Mission régionale d'autorité environnementale

**Avis de la mission régionale
d'autorité environnementale
Centre-Val de Loire
sur le projet de renouvellement et d'extension d'une
carrière et ses installations associées
présenté par la société SABLIERES PLOUX FRERES
sur la commune de Vouvray (37)
Dossier de demande d'autorisation environnementale**

n° : 2019-2764

Localisation de la carrière (Source : dossier)

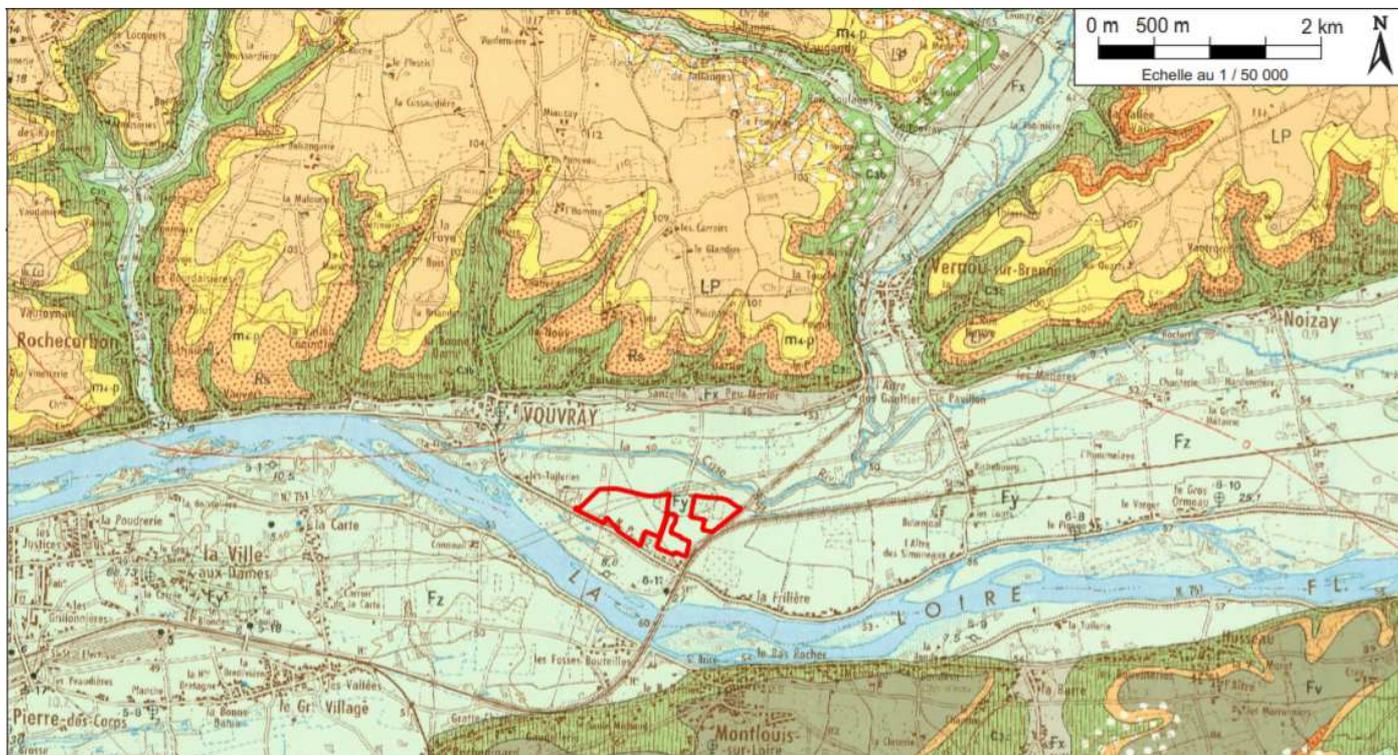
La société SABLIERES PLOUX FRÈRES sollicite l'autorisation de renouvellement et d'extension d'exploiter pour une durée de 15 ans une carrière de sables et graviers alluvionnaires sur la commune de Vouvray dans le département d'Indre-et-Loire (37).

Cette demande concerne deux zones pour une superficie totale de 39,59 ha dont 29,9 ha seront exploitables. La zone au nord-est, d'une surface totale de 8,95 ha, correspond au renouvellement de l'autorisation actuelle et l'autre zone est sollicitée en extension pour une superficie de 30.64 ha. L'exploitation de cette carrière sera réalisée à ciel ouvert.
